Sujet : Séance du 30 septembre 2015

du Groupe Permanent d'Experts pour les équipements sous pression nucléaire.

Objet : Analyse de la démarche proposée par AREVA pour justifier de la ténacité suffisante des calottes du fond et du couvercle de la cuve de l'EPR de Flamanville 3.

Figure 26 : Calotte UA. Évaluation de la transition de résilience entre zone de recette et 1/4 épaisseur tête

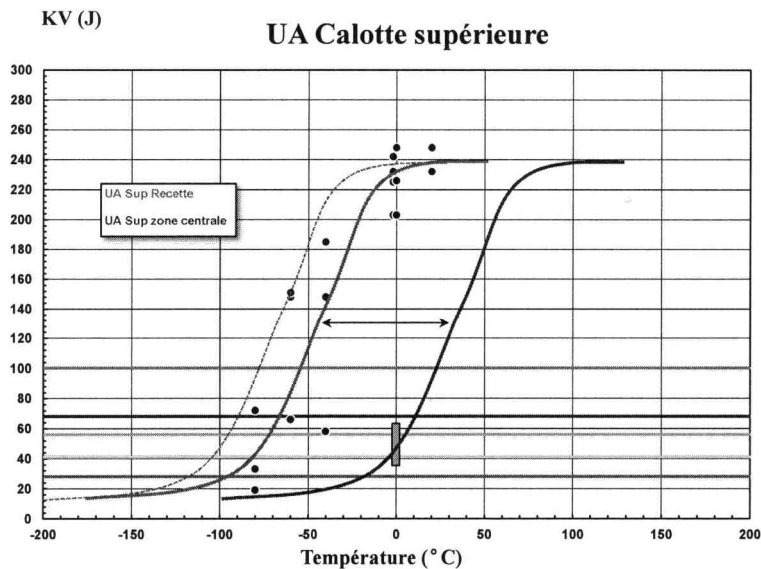
La mesure de la température de transition nécessite un nombre d'essais important. Ces essais sont réalisés sur une plage de température à l'intérieur de laquelle on observe une variation de la résilience. Comme on peut l'observer sur la figure 26 (tirée du rapport) les résultats expérimentaux sont relativement dispersés, de sorte que la température de transition n'est définie qu'avec une assez faible précision (on peut obtenir une même valeur de résilience pour certains essais séparés de 20°C en température).

Cette option, évoquée par AREVA, conduirait à une valeur qui pourrait raisonnablement être fixée à 30°C (ce point est discuté dans les annexes 4 et 5 du rapport de l'ASN, page 74) en s'inspirant de la figure 26 (ci-dessus) et en admettant que la courbe en «S» ne dépend pas du matériau. Il faudrait toutefois plutôt appliquer un décalage de 70°C pour retrouver les marges de sécurité initiales, approche qualifiée, à juste titre, de plus conservatrice.

- Rien ne nous garantit que le matériau ségrégué qui nous concerne fait partie de la famille.
- La température de transition est déterminée avec une très faible précision pour ce matériau (on voit sur la figure 26 qu'il n'existe que des essais à 0°C pour construire cette courbe).

Figure 7 : Démarche générale de justification

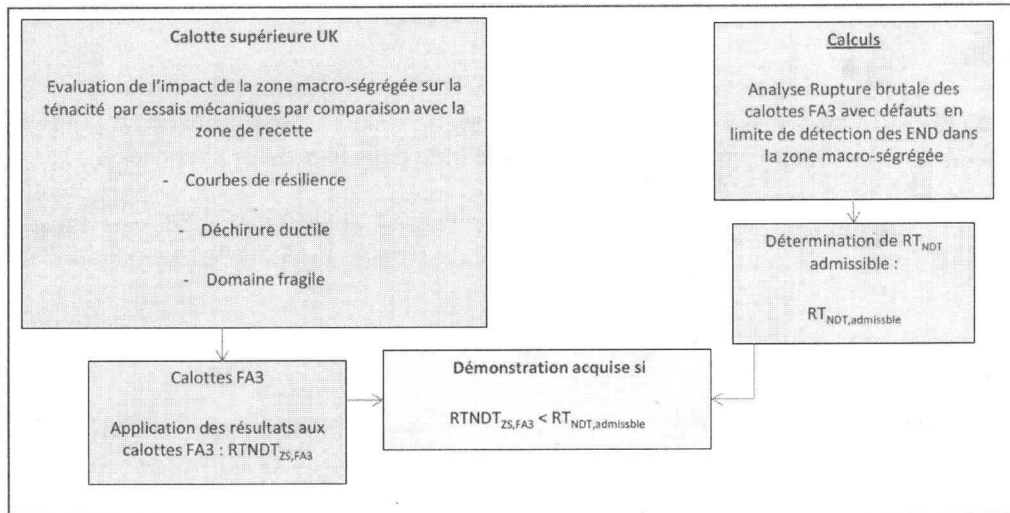
Cette estimation de températures d'essai est sans doute prématurée tant que les mesures de ténacité n'ont pas été effectuées, mais elles permettent de nous préparer à la démarche de justification présentée sur le tableau 7 qui envisage d'utiliser la « courbe ZG-610 du RCC-M inversée » comme médiateur pour comparer les ténacités.

Figure 8 : Courbe ZG6110 du RCC-M indexée

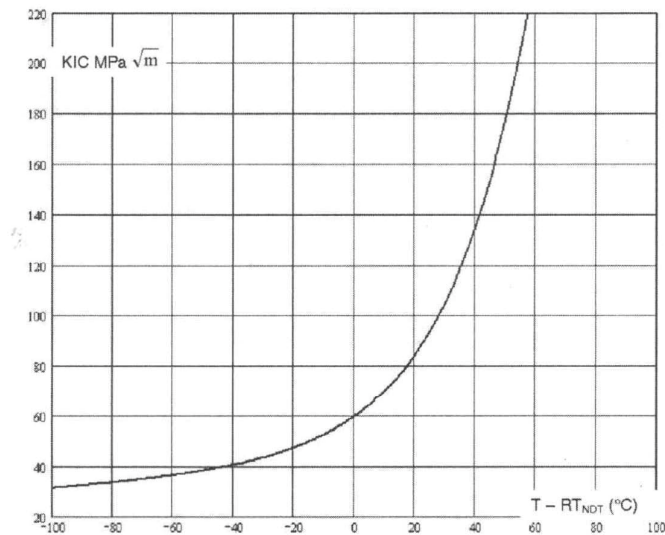
Aucune mesure de ténacité n'a pour l'instant été réalisée mais AREVA propose implicitement d'utiliser la « courbe ZG-610 du RCC-M inversée » représentée sur la figure 8 reproduite plus bas, pour associer aux valeurs de ténacités calculées des décalages de température (décalage de RT_{NDT} admissibles - tableau 12 page 44). Ceci permet de prévoir, pour les épreuves hydrauliques, les températures d'essais. Par exemple, pour le fond de cuve, une température d'épreuve à 50°C serait suffisante.

La « courbe ZG-610 du RCC-M inversée » est un document « règlementaire » dont la validité scientifique peut être discutée puisqu'elle est censée être valide pour une variété de matériaux différents d'une même famille métallurgique (celle des matériaux ayant servi à la construire). La raison avancée est qu'elle est une borne inférieure (en termes de ténacité) ou « enveloppe » d'une relation qui relie la ténacité à une pseudo-température qui correspond à l'écart entre la température considérée et la température de transition (déterminée en principe à partir de la courbe en « S » du type de celles de la figure 26).

- Pour un matériau donné, la relation ténacité-résilience ne dépend pas seulement de la « RT_{NDT} » comme cette courbe semble l'indiquer - et encore cette dépendance serait une simple translation en température. On peut citer, à cet endroit, le commentaire d'un spécialiste : « *La corrélation entre la N_{DTT} (température de transition mesurée pour la ténacité) et la RT_{NDT} (température de transition mesurée pour la résilience) n'est qu'approximative et est erronée dans le cas d'aciers présentant une limite d'élasticité assez élevée. En particulier, pour les aciers trempés revenus utilisés maintenant pour les cuves de réacteur, cette corrélation est mal définie* » (d'après [1]).
